# Parco Eolico Piano delle Tavole

## VARIANTE NON SOSTANZIALE OPERE RTN (AU D.D. 552/2014)

<b>PROGETTO DEFINITIVO</b>		DATA : OTTOBRE 2017
		AGGIORN. :
		SCALA : -
ALLEGATO	RTN.b.1.1	RELAZIONE GENERALE DI VARIANTE NON SOSTANZIALE
VRG WIND 127 Srl		<b>REGIONE BASILICATA</b> Dipartimento Ambiente ed Energia Progettista: Ing. Vittorio FIORINO <b>UFFICIO ENERGIA</b> Art. 12 D. lgs 387/03
		DD n. <u>MiH/23AF</u> del <u>31-10-2018</u>
Referenti: Ing. Fedele Manolo FIORINO		Potenza, li <u>06-11-2018</u> Il Funzionario

Figura 3: Quadro di dettaglio – Progetto di variante con evidenza in rosso del tratto da realizzare in interrato (e sostegno n. 50 da sostituire e rilocare).

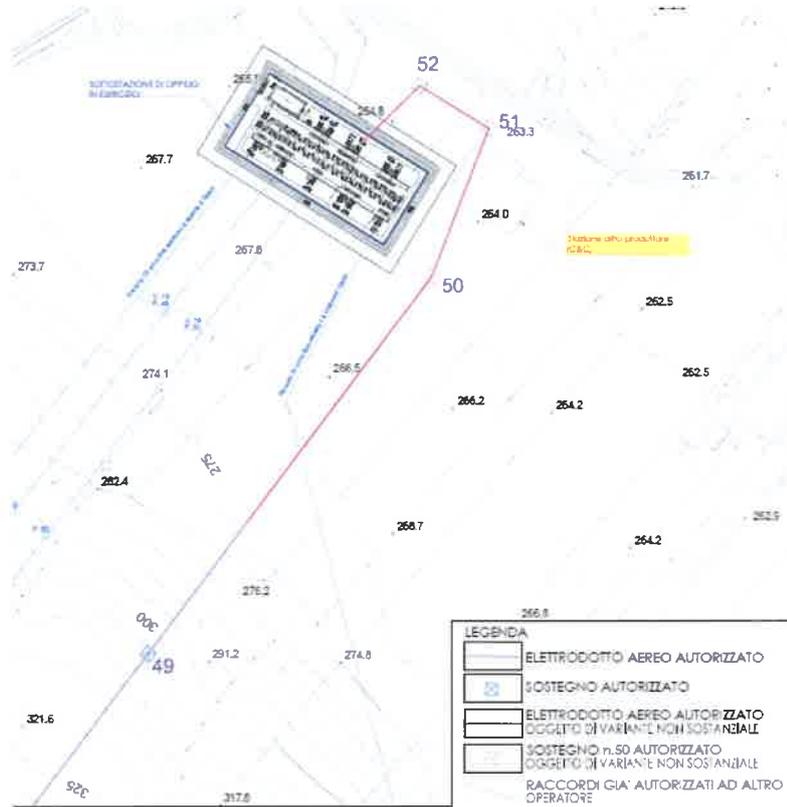
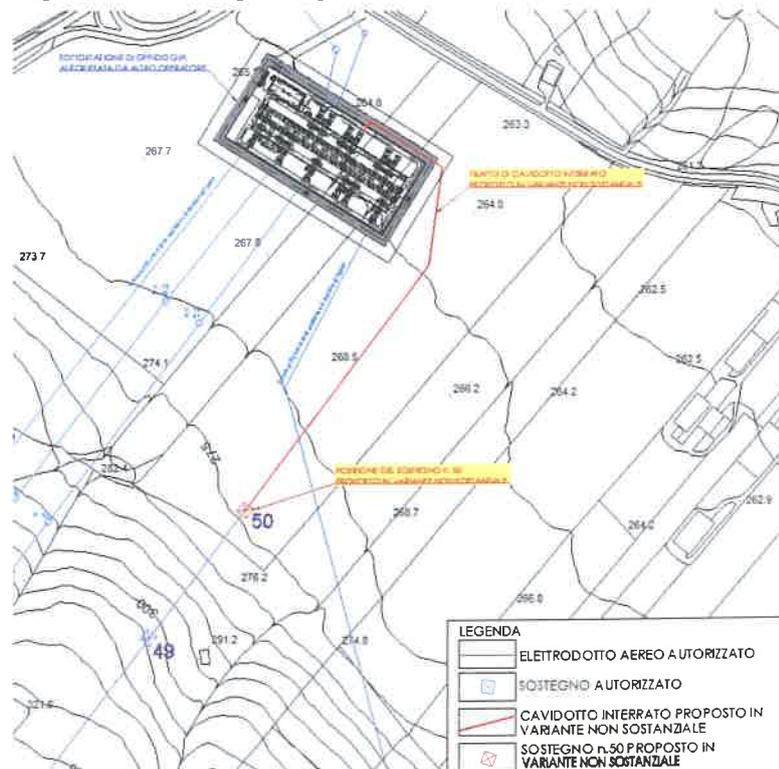
Per quanto sopra va quindi prevista una modifica del progetto autorizzato che prevede la sostituzione degli ultimi 620m circa della linea aerea RTN con circa 505 m di cavo interrato (cfr.fig.2-3).

- Eliminazione della linea aerea da circa 300 m prima del traliccio n.50 (che quindi andrà delocalizzato e sostituito);
- Variazione di posizione e tipologia del traliccio di linea n.50, che da un tipo P45, con altezza utile 45 m, diventa un sostegno capolinea tipo E33, altezza utile 33 m, equipaggiato con mensole porta terminali cavi AT e scaricatori AT.
- Eliminazione dei sostegni n.51 e 52;
- Realizzazione di cavidotto interrato a partire dal nuovo sostegno n.50.

Come già specificato il progetto di variante produce un impatto visivo, ed ambientale in generale, ridotto rispetto al progetto autorizzato per effetto dell'eliminazione di n.2 sostegni (n. 51 e 52), della riallocazione del sostegno n.50 (anticipato di circa 300 metri sempre lungo il tracciato precedentemente autorizzato) e sua sostituzione con uno di dimensioni ridotte, e sostituzione di circa 620 m di linea aerea con 505 m di linea interrata (vd. Elaborati RTN.b.2.2 e RTN.b.4.4 ), sfruttando, tra l'altro, nella porzione finale di ingresso in SE, un'infrastruttura già realizzata, ovvero la strada perimetrale di servizio di TERNA.
